## 改善箇所説明図

ボディコントロールモジュール

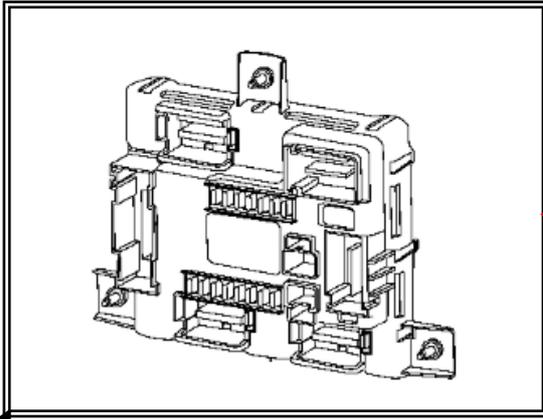
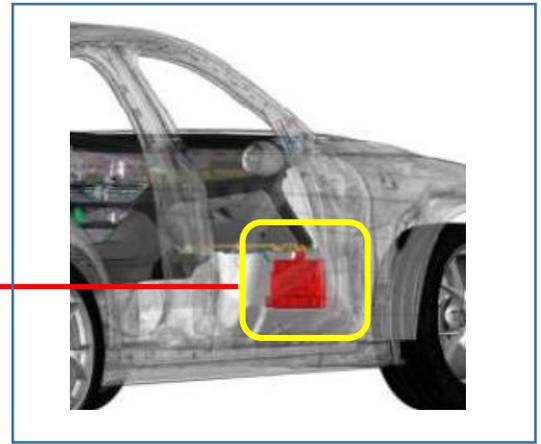
**基準不適合発生箇所**

ボディコントロールモジュールのプログラムが不適切なため、燃料残量を過大認識し、メーターパネルの燃料計が正しく表示されないことがある。そのため、運転者が燃料残量を誤認し、燃料が不足してエンジンが停止するおそれがある。

全車両、ボディコントロールモジュールのプログラムを対策プログラムに書き換える。

識別 : 運転者席側ドアロックストライカー上部固定ボルト頭部に黄色ペイントを塗布する
